Comune di Quattro Castella
Provincia di Reggio Emilia

**PUG di Quattro Castella:
proposta di variante al PTCP e al PTPR
Relazione illustrativa e Valsat**

versione dicembre 2021

Comune di Quattro Castella - Proposta di aggiornamento della cartografia del dissesto nell'ambito della formazione del PUG comunale, in variante al PTCP della Provincia di Reggio Emilia e al PTPR della Regione Emilia-Romagna.

Fig. 1 - Area n. 1: proposta di aggiornamento della cartografia del dissesto

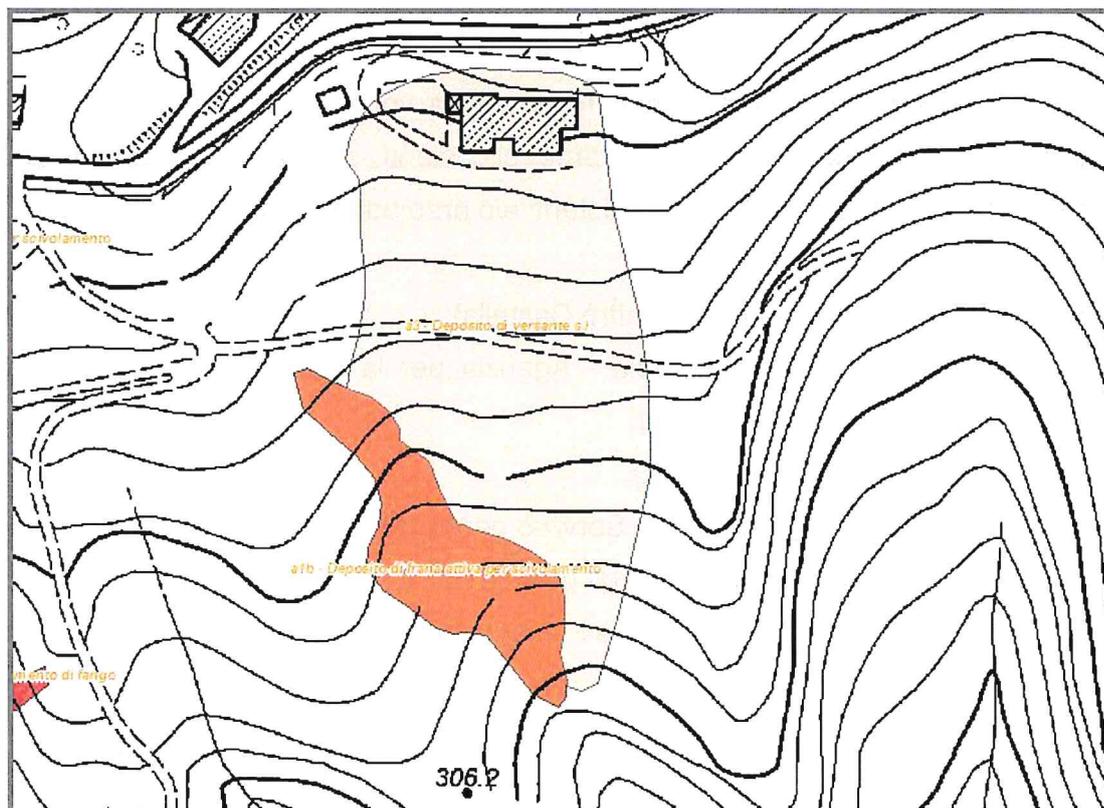
Come sopra accennato, il deposito sul quale è localizzato l'edificio principale dell'Azienda "Le Barbaterre" è classificato come "deposito di versante s.l." nell'inventario del dissesto regionale (all. 1), mentre il PTCP-PAI attribuisce al medesimo deposito la classificazione di "frana attiva" (all. 2). L'area in esame è stata oggetto di specifici studi e di un monitoraggio inclinometrico, messi a disposizione dal Comune e dall'azienda. Le letture dei tubi inclinometrici mostrano una complessiva assenza di spostamenti ad eccezione della porzione più superficiale dell'inclinometro di monte, la cui deviazione può essere riconducibile a interferenze non dovute a dissesto. Il sopralluogo non evidenzia movimenti in atto. I tecnici consulenti dell'azienda agricola indicano i punti precisi di monitoraggio e l'assetto dei drenaggi realizzati per la raccolta delle acque e di come, per evitare l'insorgenza di fenomeni superficiali, questi siano stati convogliati in un impluvio a Est. Viene condiviso dai presenti il perimetro di deposito di versante s.l. già indicato nelle carte regionali (fig. 1).

Fig. 2 – Area n. 2: proposta di aggiornamento della cartografia del dissesto

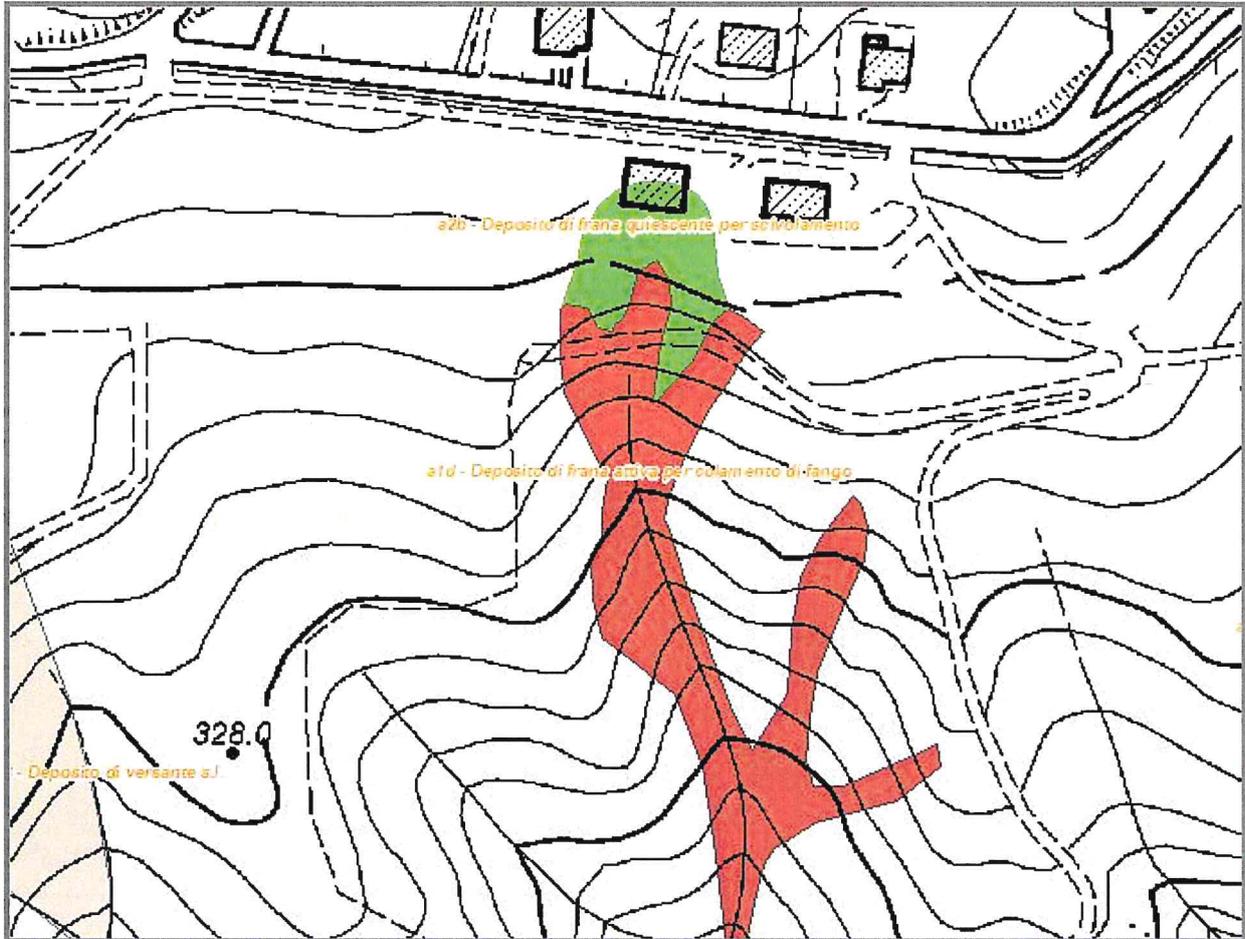
L'area considerata è costituita da un versante costituito in massima parte da terreni appartenenti alla formazione prevalentemente argillosa a tessitura caotica della formazione delle Breccie argillose della Val Tiepido – Canossa (MVT), particolarmente suscettibili a sviluppare frane. E' stata effettuata una riperimetrazione dell'area (Fig. 2), interessata anche recentemente da riattivazioni di frane (prevalentemente colate e scorrimenti) sulla base delle testimonianze dei tecnici presenti e delle foto aeree più recenti disponibili. Di seguito si riporta un'immagine del 2014 tratta da Google Earth.

Fig. 3 - Area n. 3

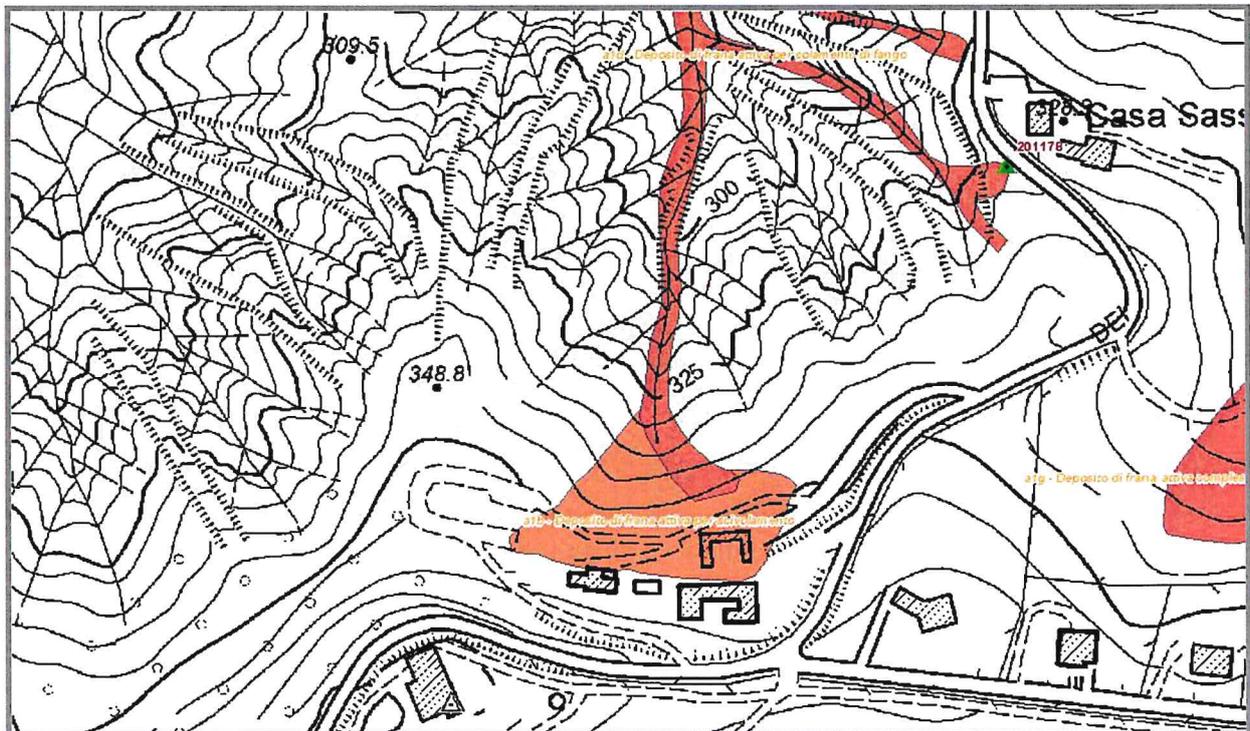
E' stato effettuato un sopralluogo presso gli edifici dell'ex discoteca Los Angeles. Sono stati riscontrati segnali evidenti di movimento in larga parte dell'area e conseguentemente è stata proposta una ripermimetrazione dei dissesti (Fig. 3) che al momento deve essere considerata provvisoria. I terreni interessati appartengono alla formazione prevalentemente argillosa a tessitura caotica della formazione delle Breccie argillose della Val Tiepido - Canossa (MVT) particolarmente suscettibili a sviluppare frane. La parte più meridionale del complesso appare meno interessata, e attualmente esclusa da corpi di frana, ma per una migliore definizione delle condizioni di stabilità sono necessari ulteriori approfondimenti non sviluppati al momento attuale.

Fig. 4 – Area n. 4: proposta di aggiornamento della cartografia del dissesto

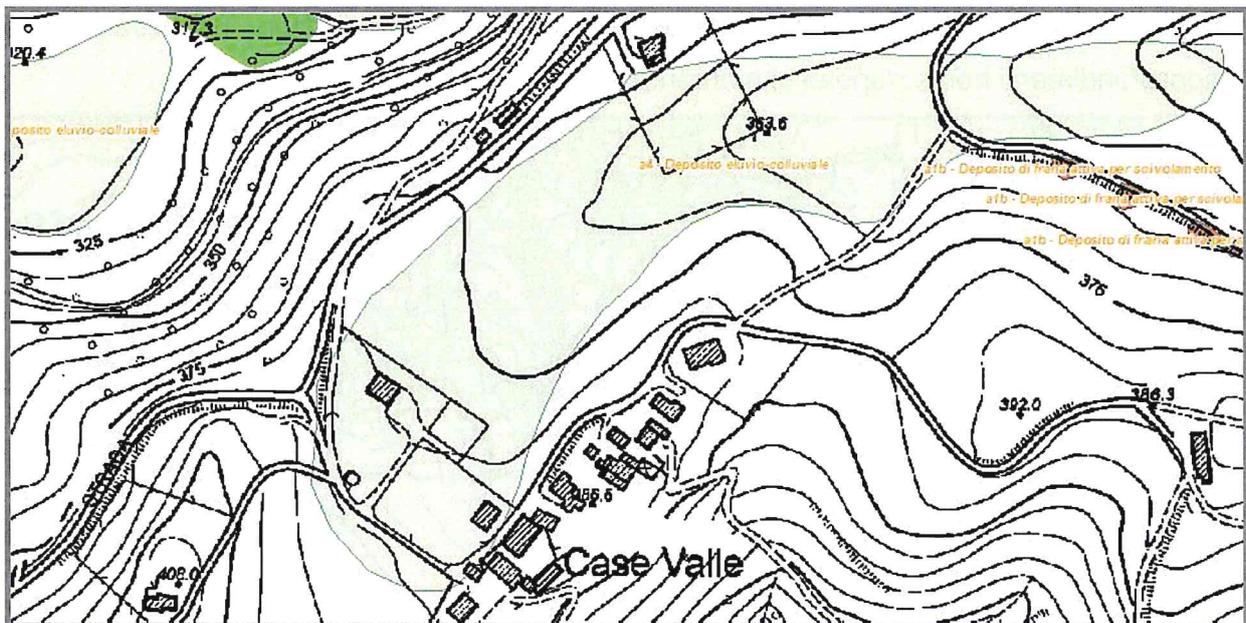
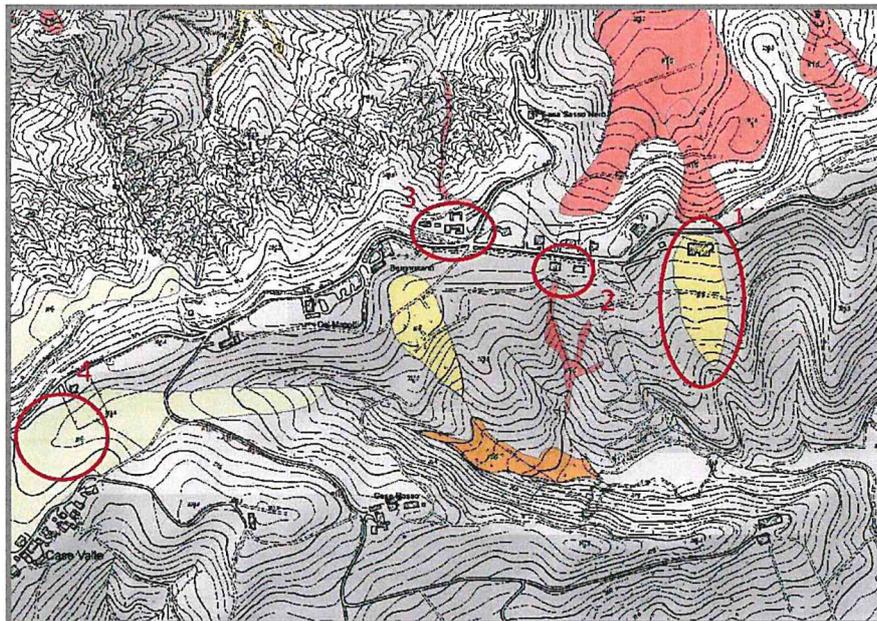
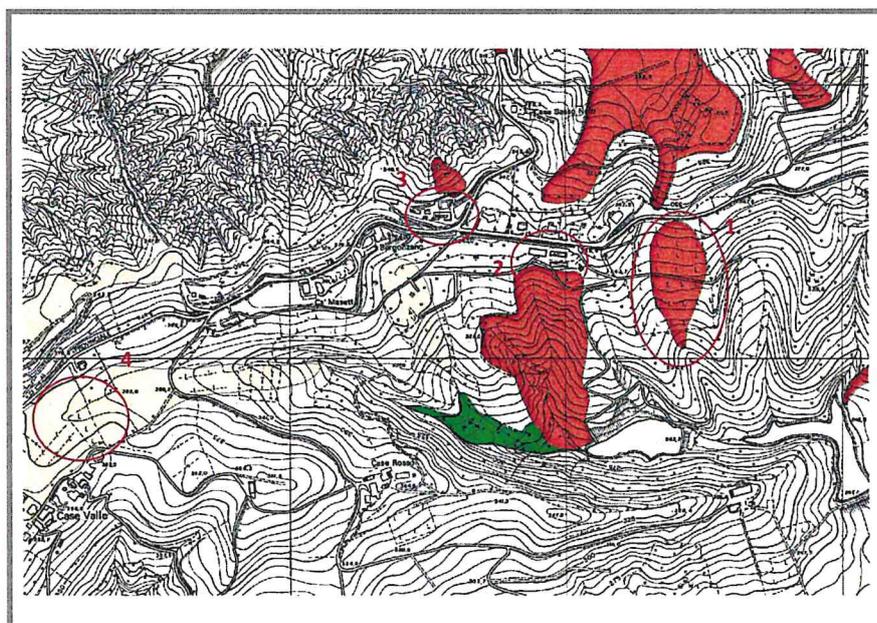
E' stato effettuato un sopralluogo in corrispondenza del vasto impluvio a nord della località Case Valle che è classificato nella cartografia PTCP come interessato da generici depositi di versante. Le condizioni geomorfologiche e di pendenza inducono a riconfermare l'area così come classificata della carta inventario regionale ovvero come deposito eluviale-colluviale (a4) impostato su terreni appartenenti alla formazione epiligure di Pantano (PAT) prevalentemente marnoso-calcareo. Nell'occasione è stata effettuata anche una ripermetrazione del deposito (Fig. 4).
